Rapport de l'Inspection de l'environnement

Visite d'inspection du 21/01/2025

SIAAP

Références : UD95-2025-0050

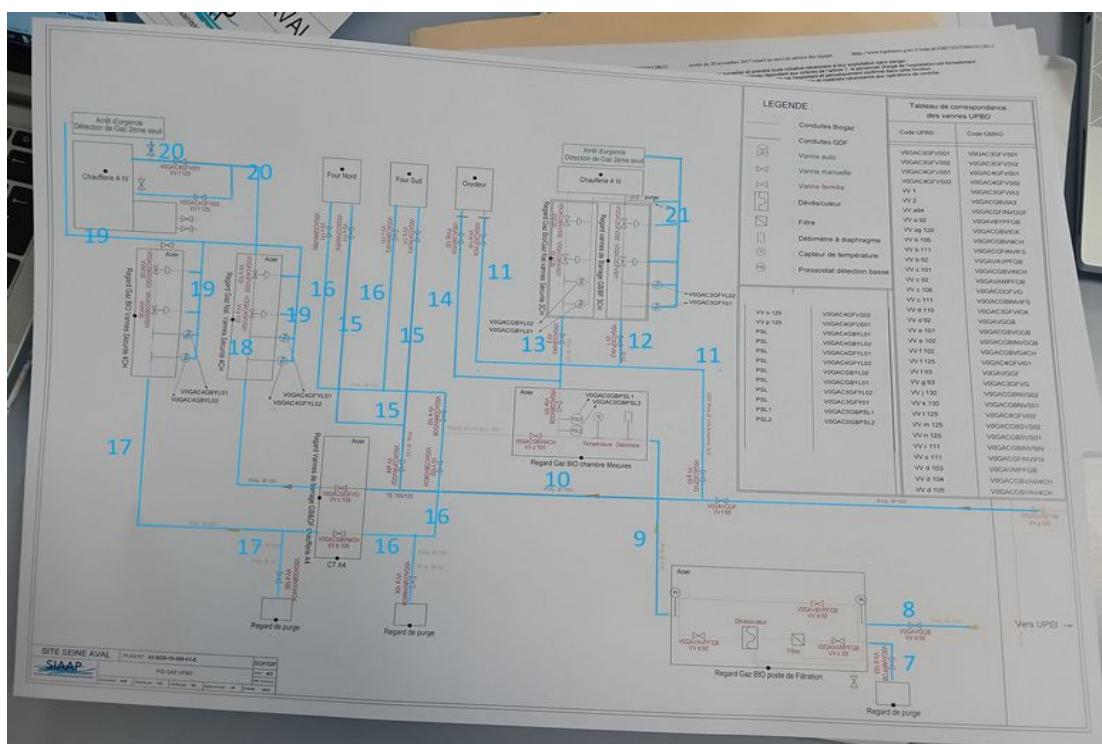
Concernant le recensement des tuyauteries de l'UPBD, l'exploitant indique que tous les tronçons enterrés du site sont en PEHD, les tronçons apparents situés dans les regards sont eux en acier noir ou inox. L'exploitant fournit en séance le plan PID (Piping and Instrumentation Diagram : Schéma des tuyauteries et des instrumentations) du réseau gaz UPBD. Sur ce plan sont indiqués les tronçons en acier ainsi que les tronçons en PEHD.

Le plan ne fait pas apparaître de distinction entre les parties de tuyauteries en acier et celles en inox. L'exploitant précise que les parties inox sont issues de remplacement de parties acier, suite à maintenance.

Observation n°3 : L'inspection demande à l'exploitant de distinguer sur le plan PID les parties de tuyauteries en acier de celles en inox.

D'après le plan PID, les regards dans lesquels des tuyauteries en acier/inox sont présentes sont au nombre de 6. Il s'agit de tuyauteries de diamètre nominal supérieur à 100 mm dans lesquelles circulent du biogaz ou du gaz naturel (gaz de groupe 1) à une pression de 2,7 bars que l'inspection identifie ainsi :

- Tuyauterie n°1 : Regard Gaz Bio poste de Filtration
- Tuyauterie n°2 : Regard Gaz Bio chambre Mesures
- Tuyauterie n°3 : Regard Vannes de barrage GB&GF chaufferie A4
- Tuyauterie n°4 : Regard Gaz Bio Vannes Sécurité 4CH
- Tuyauterie n°5 : Regard Gaz Nat. Vannes Sécurité 4CH
- Tuyauterie n°6 : Regard vannes de Barrage GB/BF 3CH + Regard Gaz Bio/Gaz Nat. Vannes Sécurité 3CH

Ces 6 tuyauteries en acier / inox doivent faire l'objet d'un suivi en service et de ce fait, apparaître dans la liste des ESP du site UPBD telle que prescrite à l'article 6.III de l'arrêté ministériel précité.

Les tuyauteries en PEHD contiennent également un gaz de groupe 1. Les parties de tuyauteries en PEHD dont la dimension nominale est supérieure à DN 100 ou dont le produit PS x DN de la pression maximale admissible PS par la dimension nominale DN est supérieur à 1 000 bars (à l'exception de celles dont la dimension nominale est au plus égale à DN 25) sont également soumises à l'arrêté ministériel du 20 novembre 2017.

D'après le plan PID, toutes les tuyauteries enterrées sont soumises considérant les critères énoncés plus haut. L'inspection identifie 15 tuyauteries en PEHD selon le découpage suivant :
